**1ERA AMPLIACIÓN
ESTUDIO DE IMPACTO AMBIENTAL CATEGORIA II
Proyecto "CAMPUS GORGAS"**

CORREGIMIENTO DE ANCÓN DISTRITO DE PANAMÁ, PROVINCIA DE PANAMÁ

Noviembre 2019

Promotor:
INSTITUTO CONMEMORATIVO GORGAS DE ESTUDIOS DE LA SALUD (ICGES)

EDIFICIO G8
CASETA DE DESECHOS
ARQUITECTURA

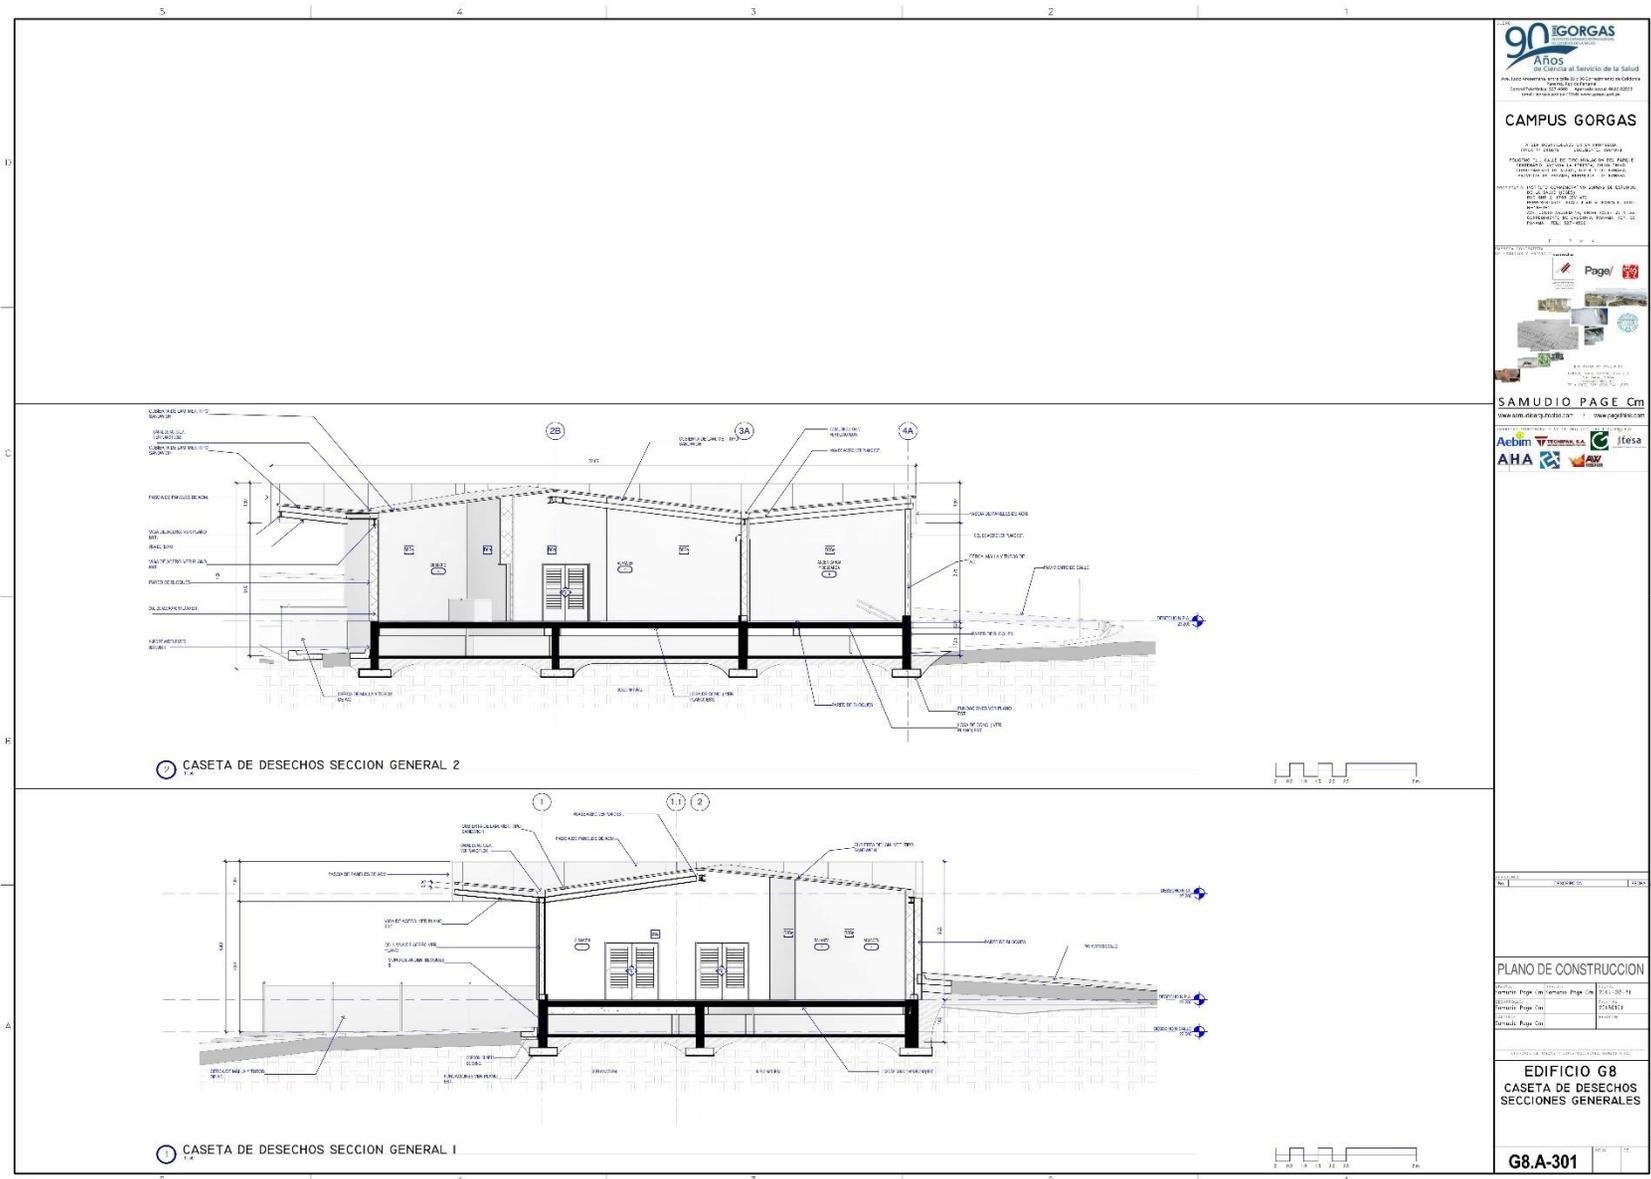
- a) Ampliar la descripción del "Edificio G8" en el punto 5.4 e indicar al grupo constructivo al que pertenece de acuerdo a la estrategia planteada por el ICGS.
- b) Presentar Planos de Localización General del total de instalaciones a construir, pues las incluidas en Anexo 15.7, solo es visible las instalaciones de la Fase I (G1, G4 y G6).

El edificio denominado G8 o "Caseta de Desechos" comprendido dentro de la Fase 1 de desarrollo del Campus corresponde a una arquitectura sencilla de aproximadamente 300m² en total, de los cuales 115m² aproximadamente consisten en área cerrada y el resto se reparte entre área abierta y área abierta cubierta en los andenes de carga y descarga y accesos. El edificio G8 presenta sólo planta baja y cubierta, y su fin es el de servir de centro de acopio de los desechos que se generarán en el complejo para su apropiada administración y manejo. Estos desechos una vez que lleguen a éste centro, ya vendrán esterilizados de los edificios principales, como parte de la operación normal de la facilidad. El edificio se ubica a la vez cercano al acceso a la vía principal para la más eficiente operación de retiro de desechos. Ver plano adjunto (ANEXO 10).
